COMUNE DI GENOVA

**DCC-2016-57    PROCEDIMENTO D'INTESA STATO-REGIONE AI SENSI DELL'ART. 81, COMMA 3, DEL D.P.R. 616/1977 COSÌ COME MODIFICATO DAL REGOLAMENTO DI ATTUAZIONE APPROVATO CON SUCCESSIVO D.P.R. N. 383/1994 S.M. E I. – COSTRUZIONE DELLA NUOVA TORRE PILOTI DEL PORTO DI GENOVA. PARERE DEL COMUNE DI GENOVA**

118 0 0 - DIREZIONE URBANISTICA, SUE E GRANDI PROGETTI  
**Proposta di Deliberazione N. 2016-DL-334 del 31/10/2016**

**Procedura d'Intesa Stato-Regione ai sensi dell'art. 81, comma 3, del D.P.R. 616/1977 così come modificato dal regolamento di attuazione approvato con successivo D.P.R. n. 383/1994 s.m. e i. - Costruzione della nuova Torre Piloti del Porto di Genova.**

**Tav.7.4 Ipotesi Progettuali \_ Planivolumetrico Opzione 1**

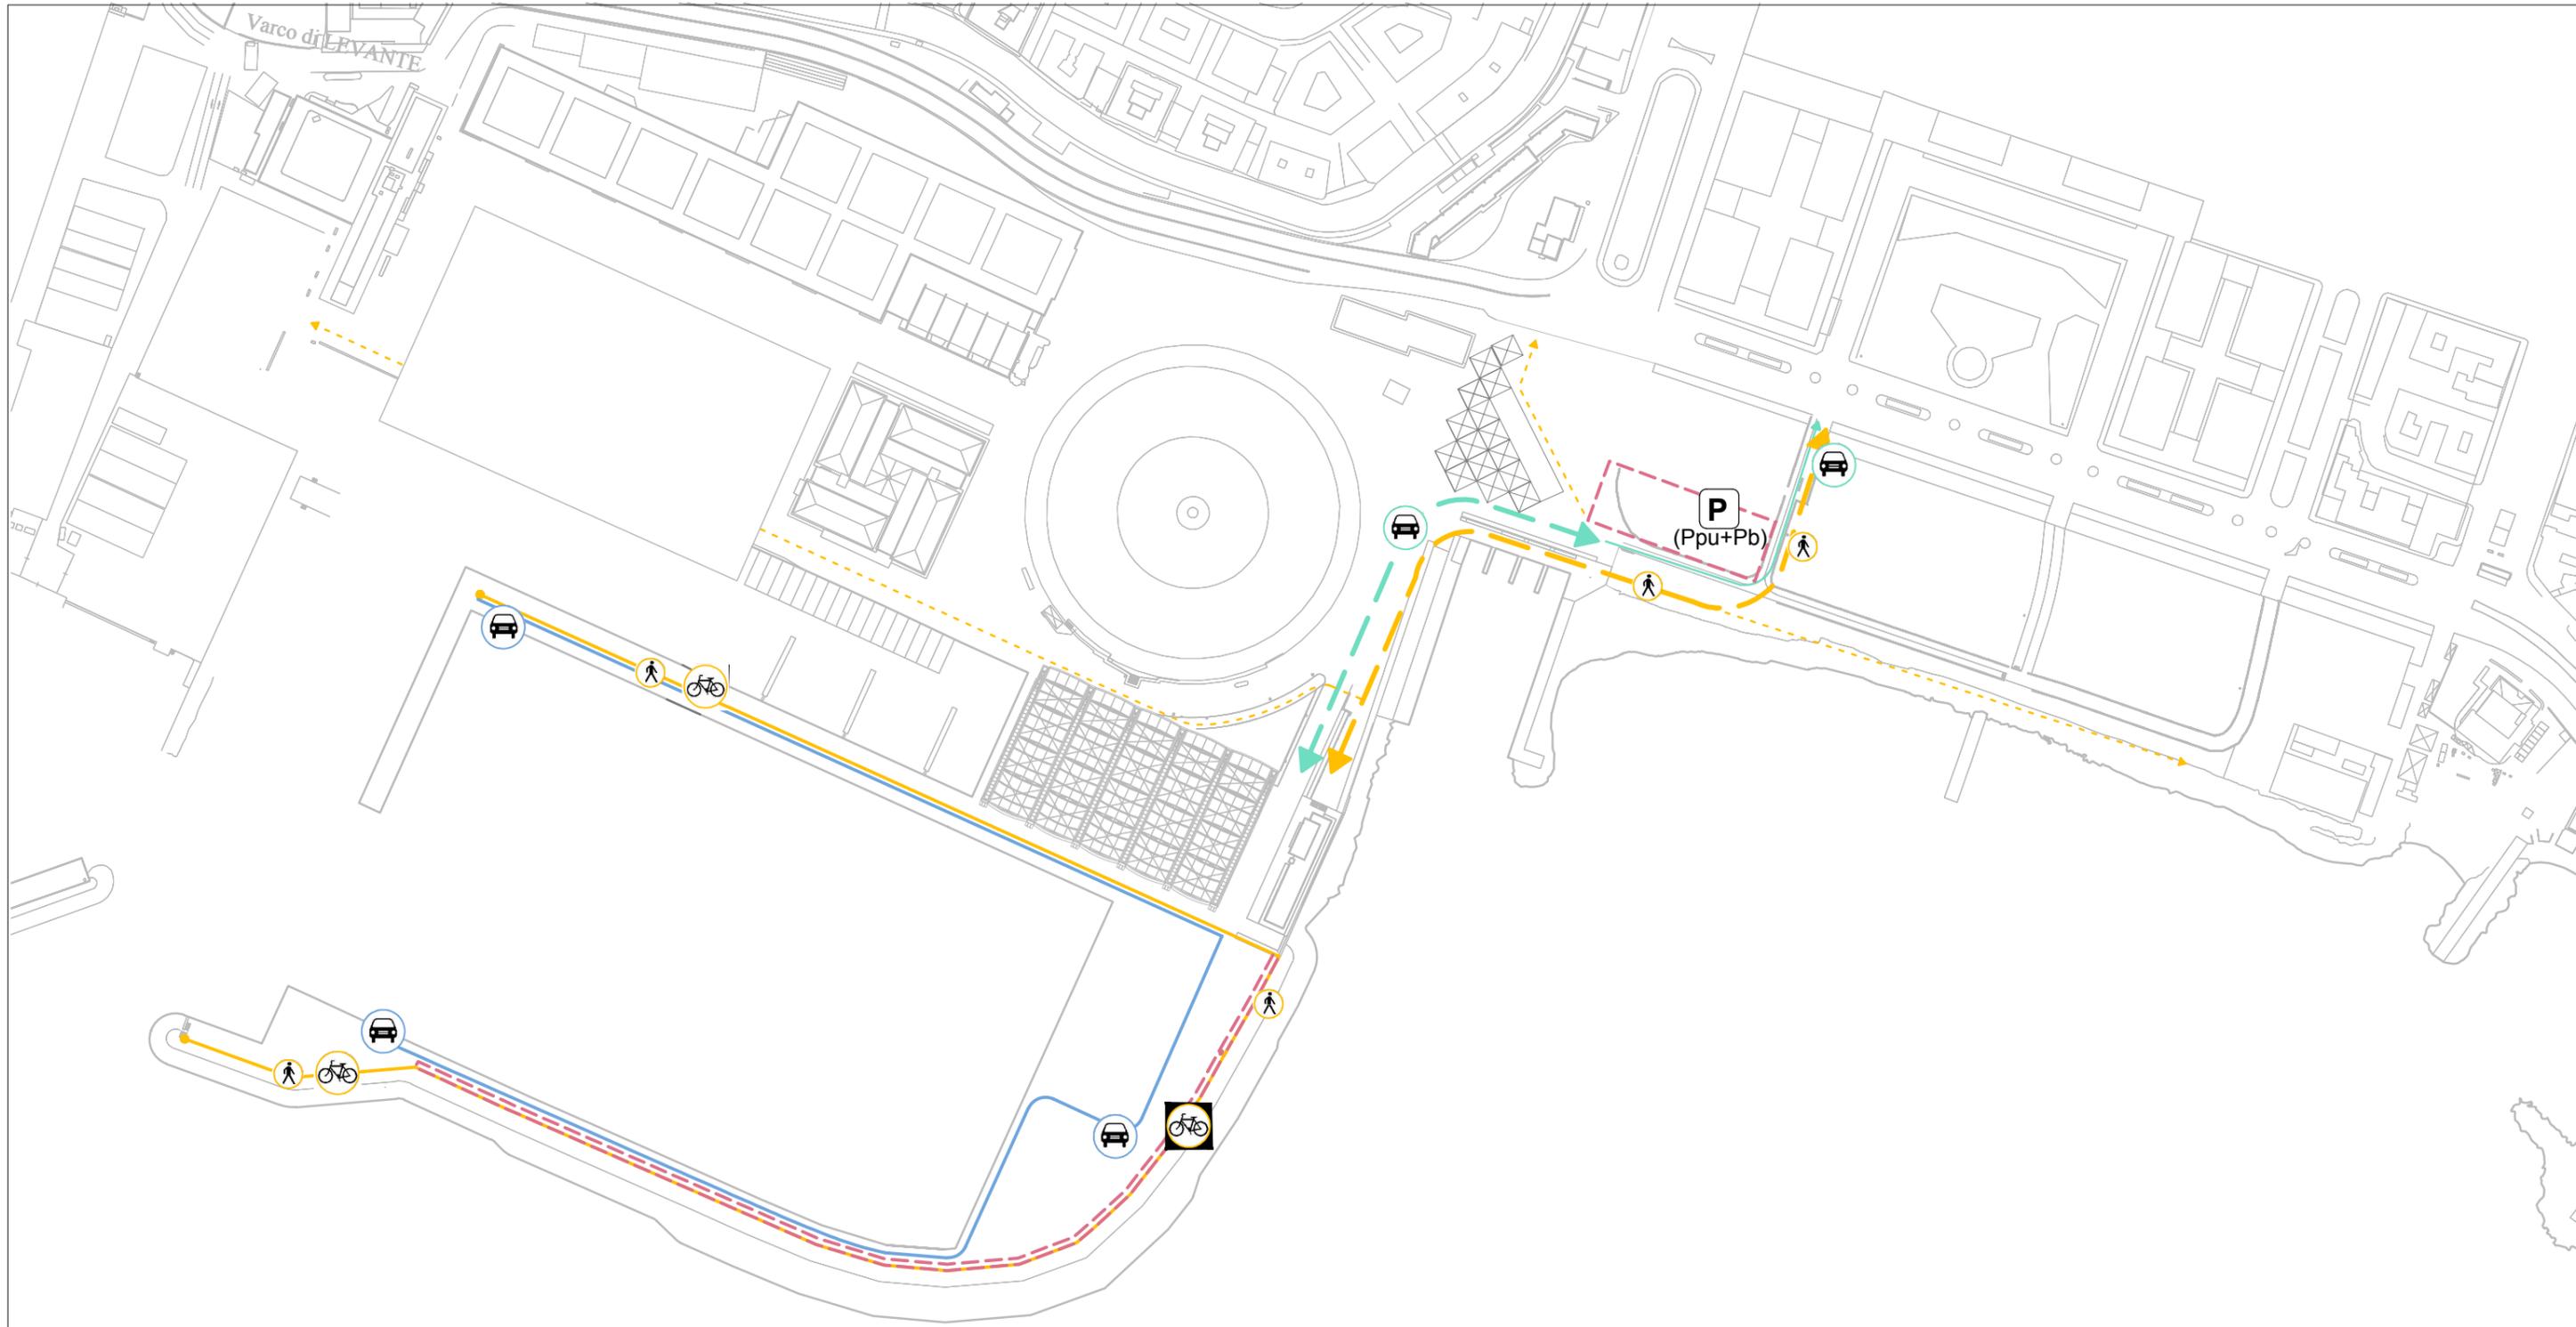
- Tav. 7.4 ipotesi progettuali - planivolumetrico opzione 1: inserimento della nuova Torre Piloti, di una nuova banchina intermedia parallela alla linea di terra ed al molo sud e di nuovi pennelli per i posti barca all'interno della darsena

**7.1 IPOTESI PROGETTUALI**  
**livello +1.00 s.l.m.**

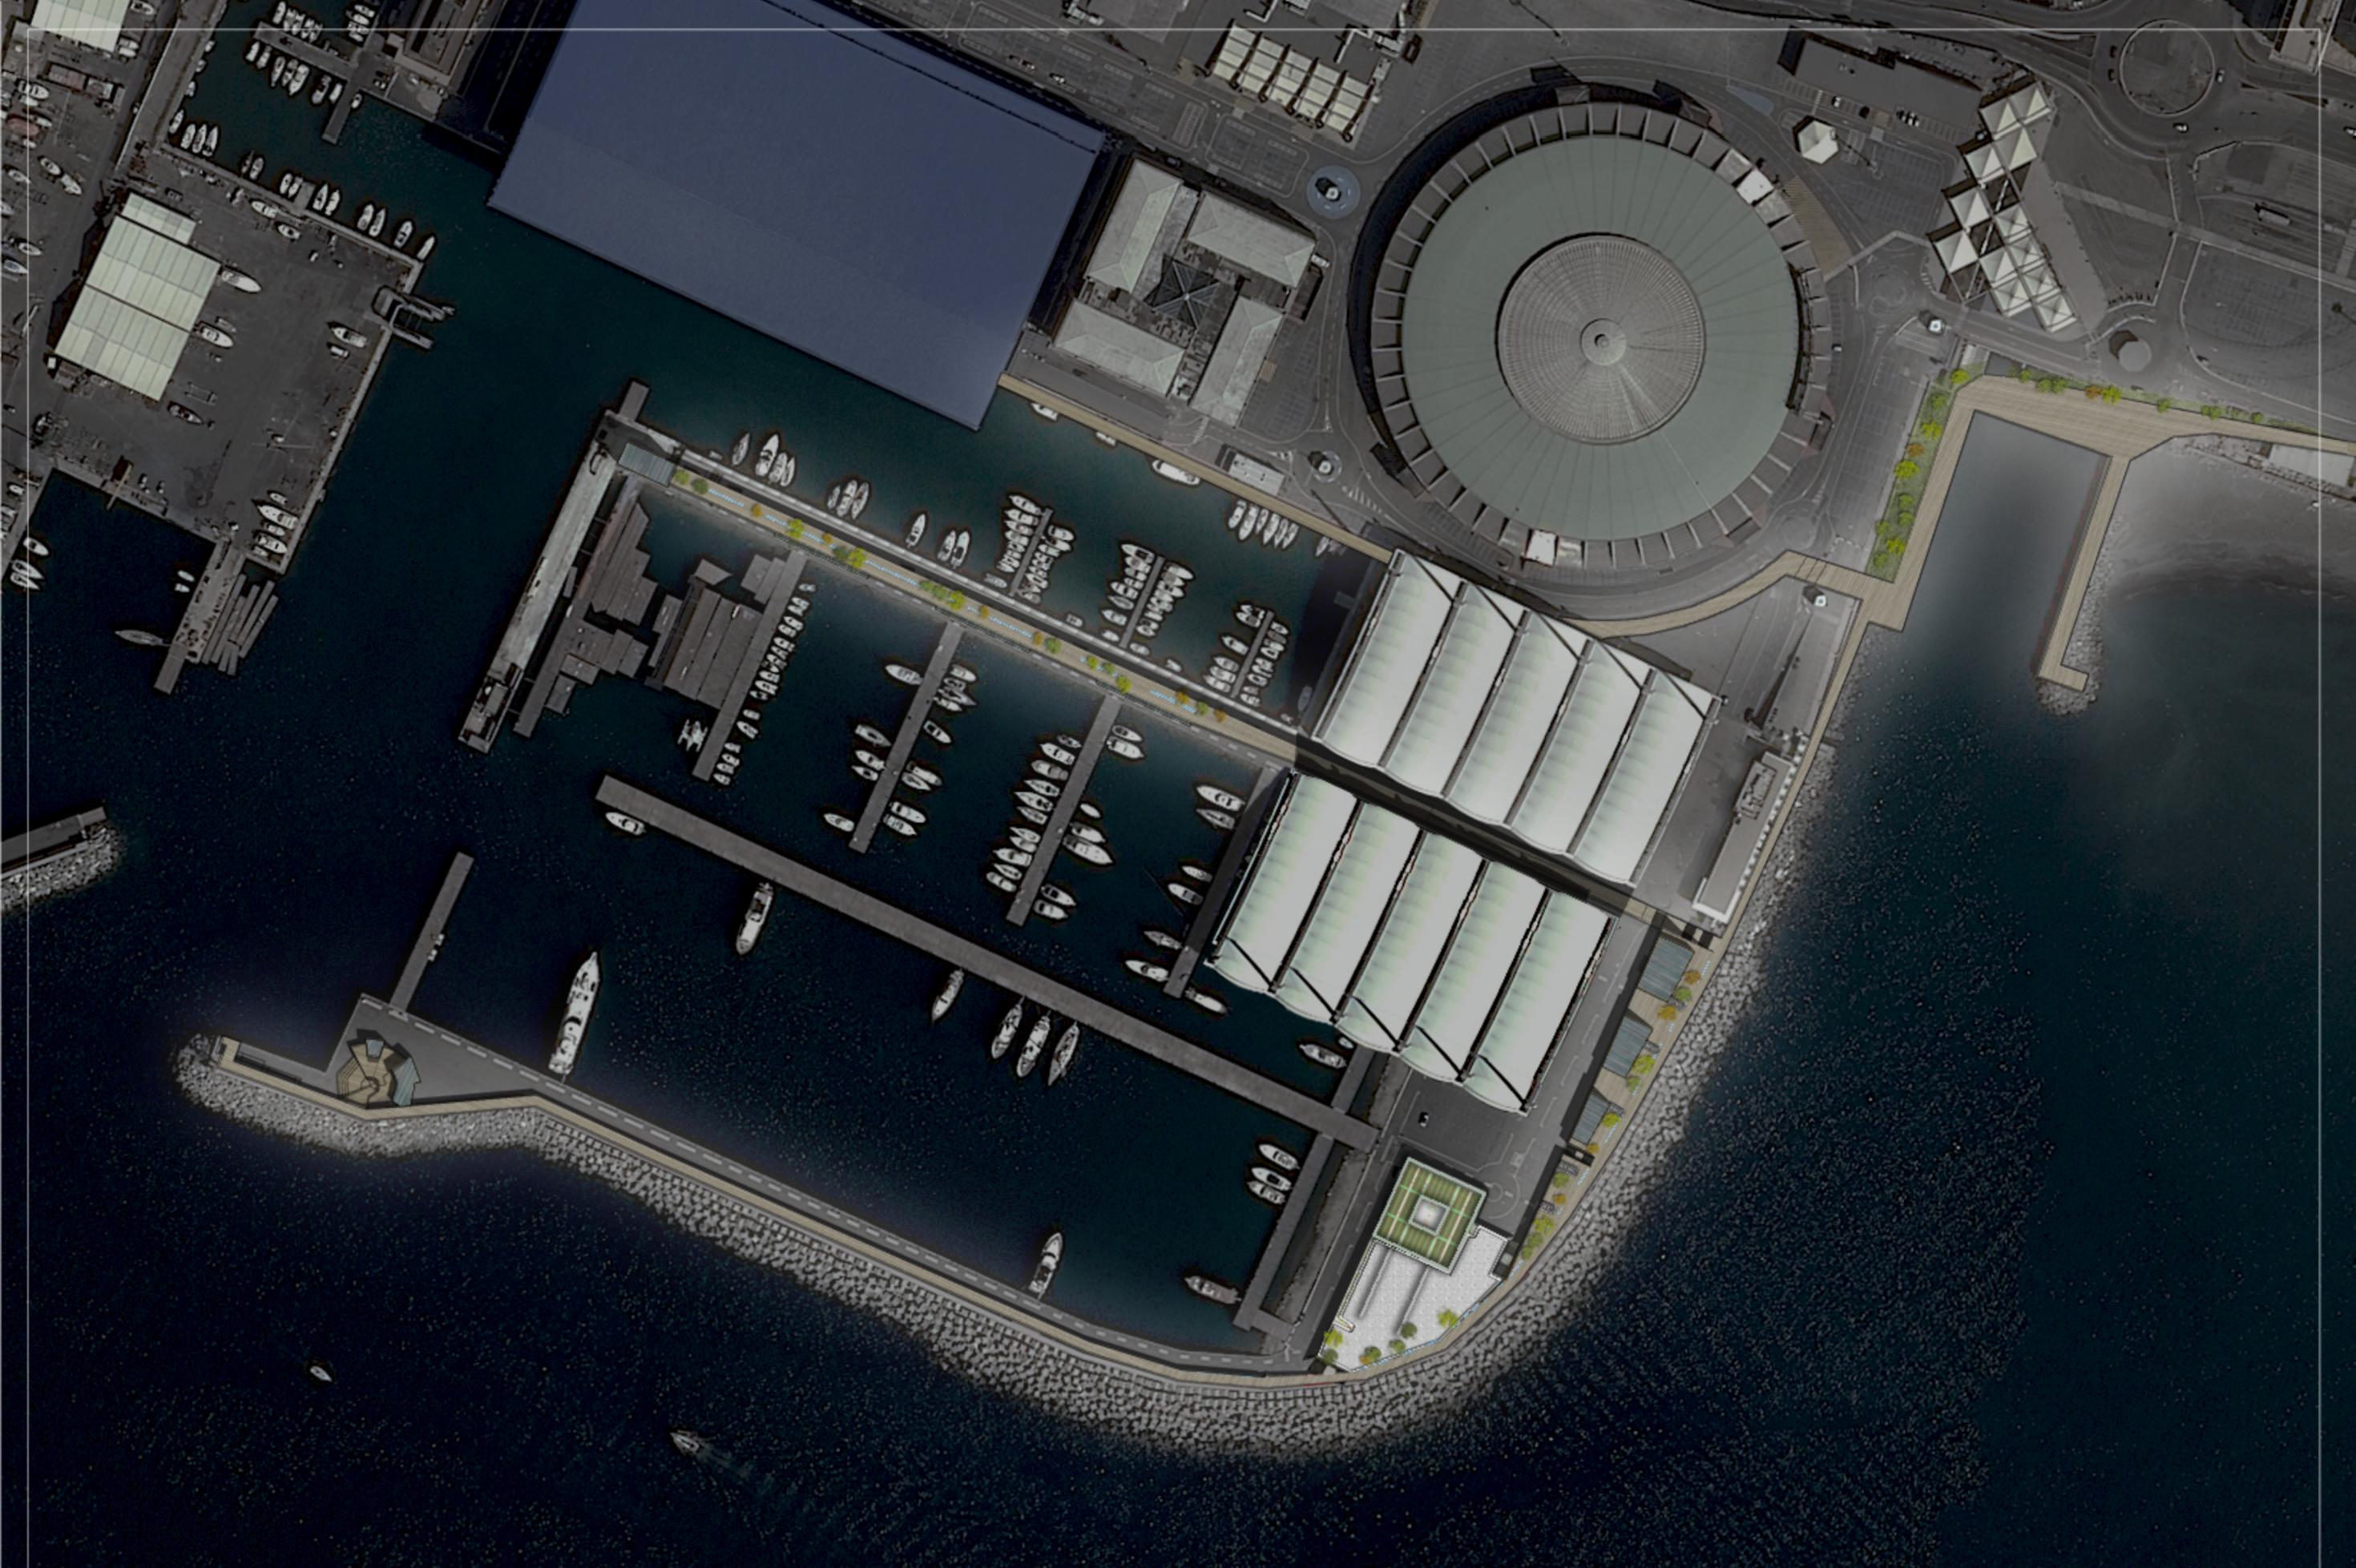
- Tav. 7.1 ipotesi progettuali - (liv. 1 mt slm): inserita la funzione "servizi alla nave" e la relativa "parcheggi pertinenziali servizi alla nave", modificata la distribuzione (evidenziata nelle piante e sezioni a corredo) ed i parametri edilizi delle funzioni (legenda) e la viabilità interna: in riduzione pubblici esercizi, parcheggi pertinenziali, esercizi di vicinato, in aumento servizi accessori alla darsena e la nuova funzione servizi alla nave ed i parcheggi pertinenziali servizi alla nave.

**7.2 IPOTESI PROGETTUALI**  
**livello +5.50 m. s.l.m.**

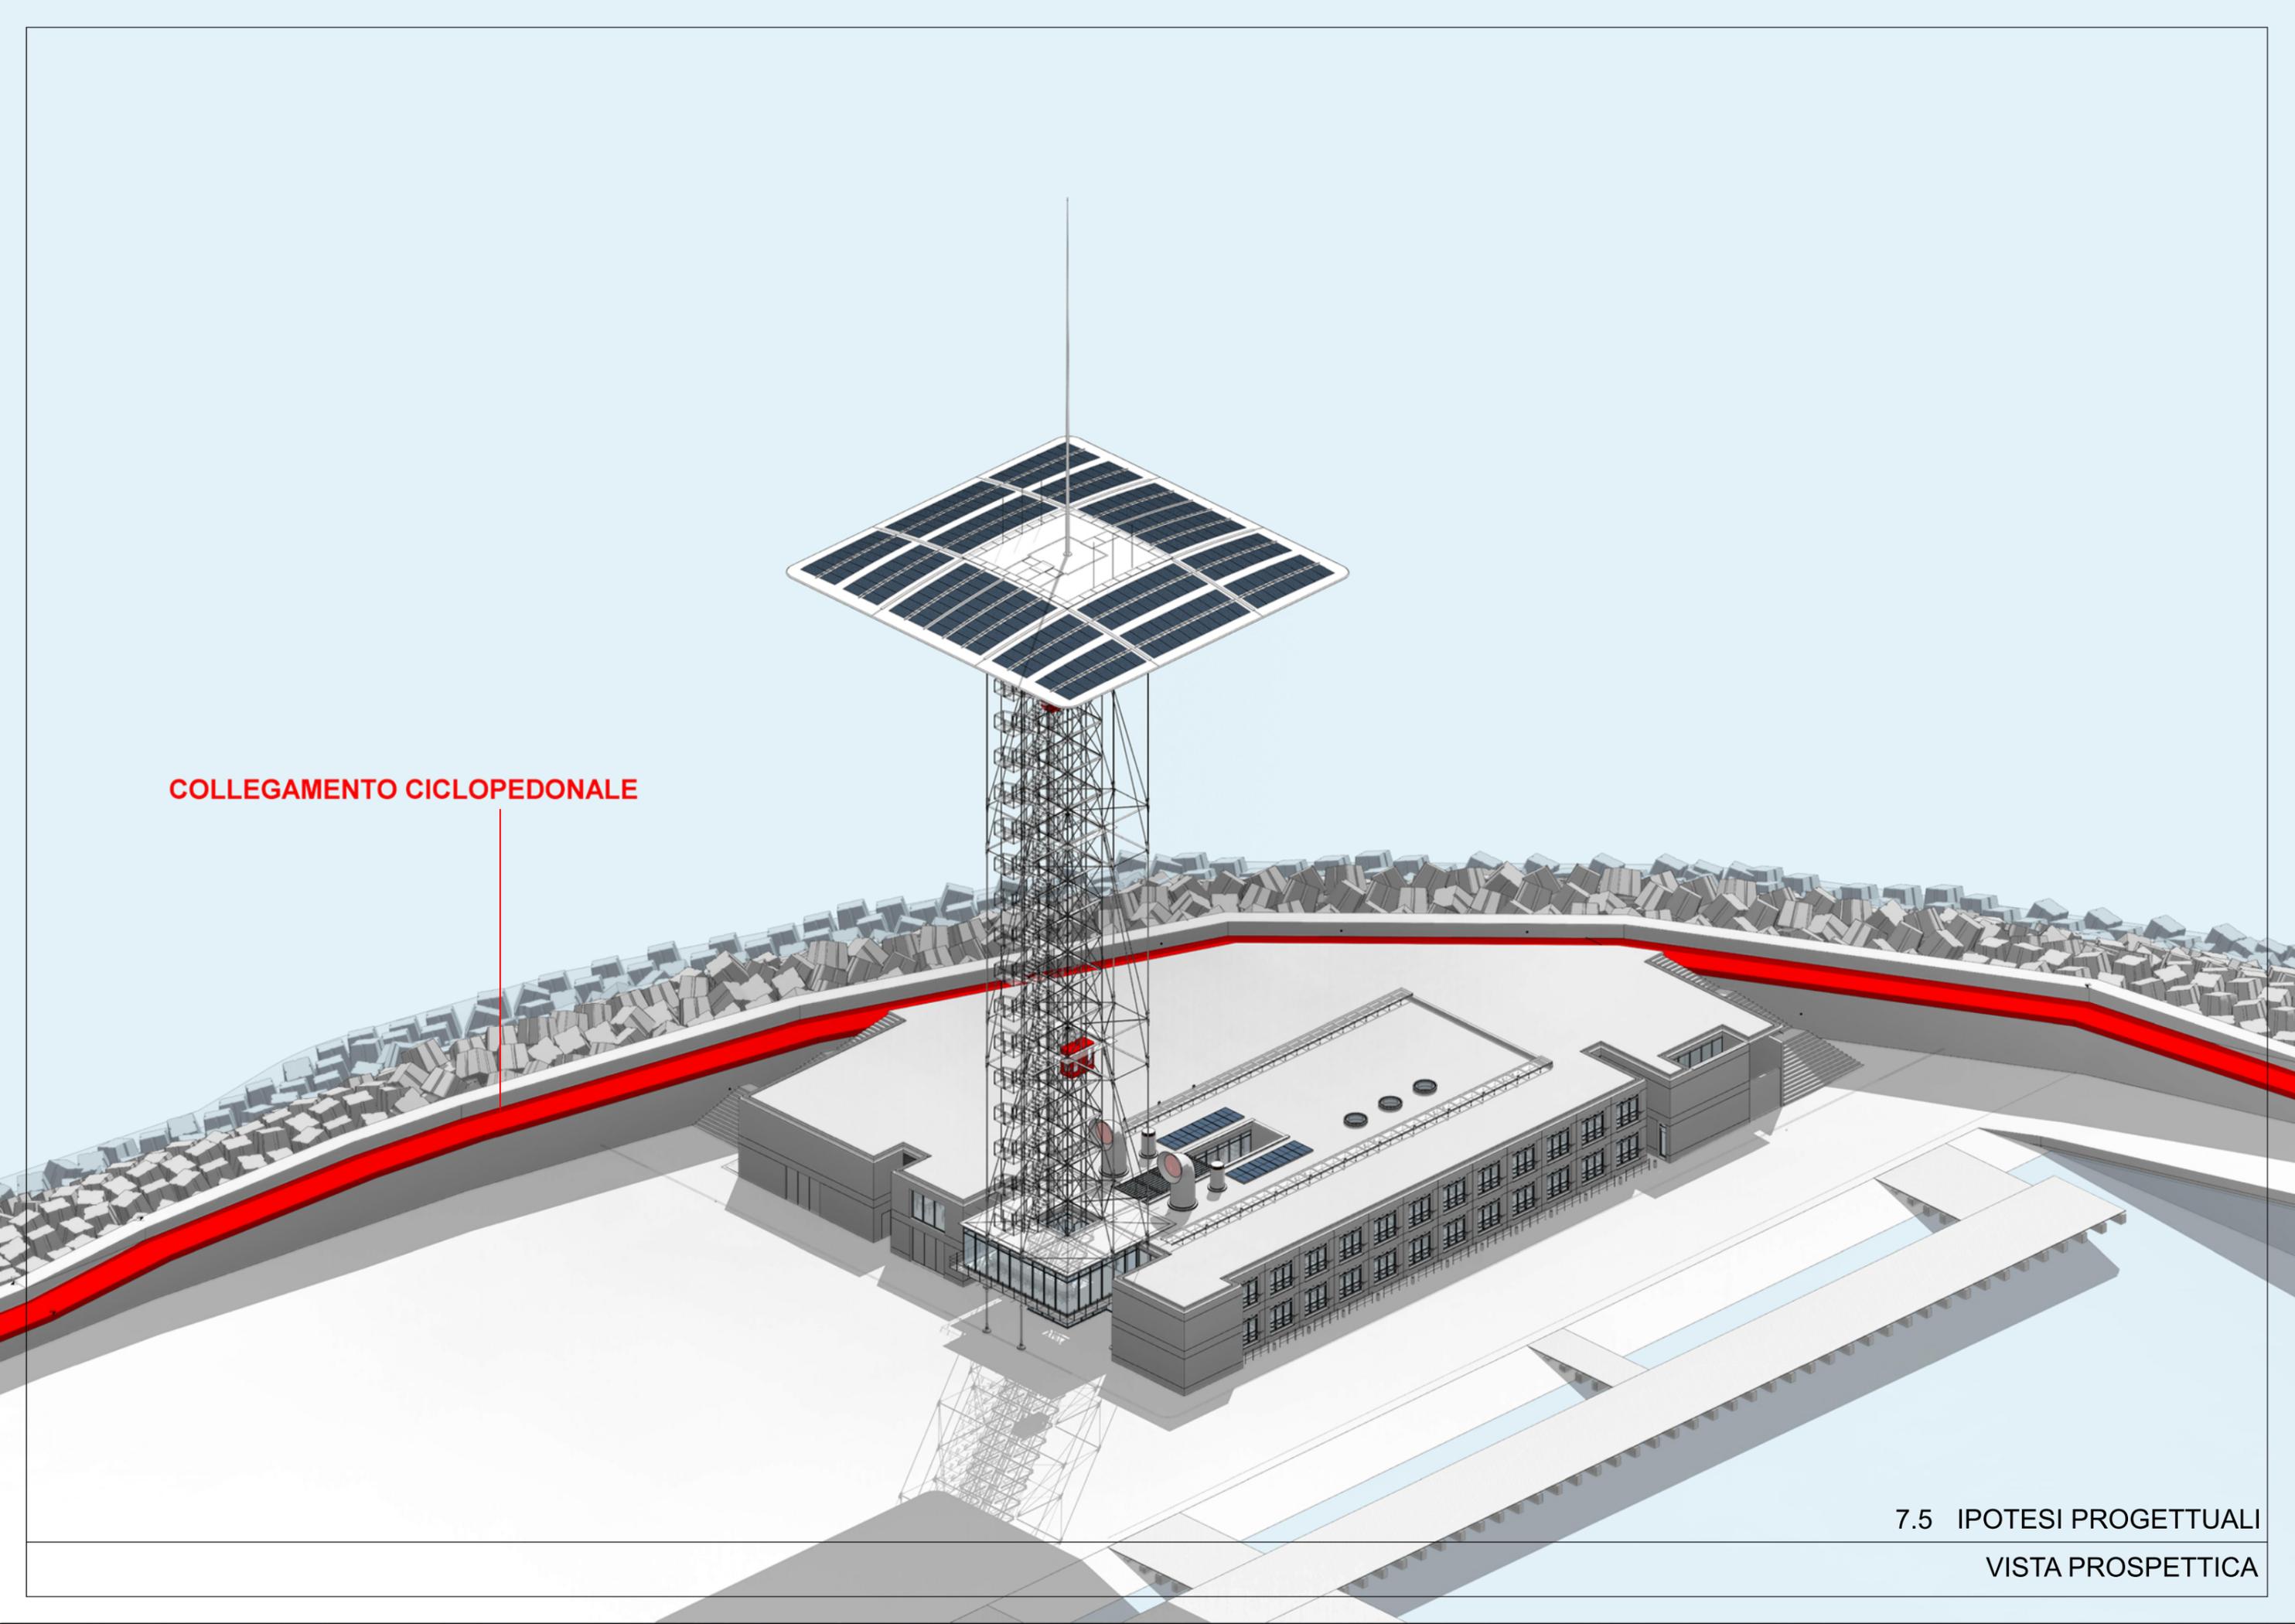
- Tav. 7.2 ipotesi progettuali - (liv. + 5,5 mslm): inserita la funzione "servizi alla nave" e la relativa "parcheggi pertinenziali servizi alla nave", modificata la distribuzione (evidenziata nelle piante e sezioni a corredo) ed i parametri edilizi delle funzioni (legenda): in riduzione pubblici esercizi, passeggiata e spazi pubblici, in aumento la nuova funzione servizi alla nave con i parcheggi pertinenziali dei servizi alla nave.
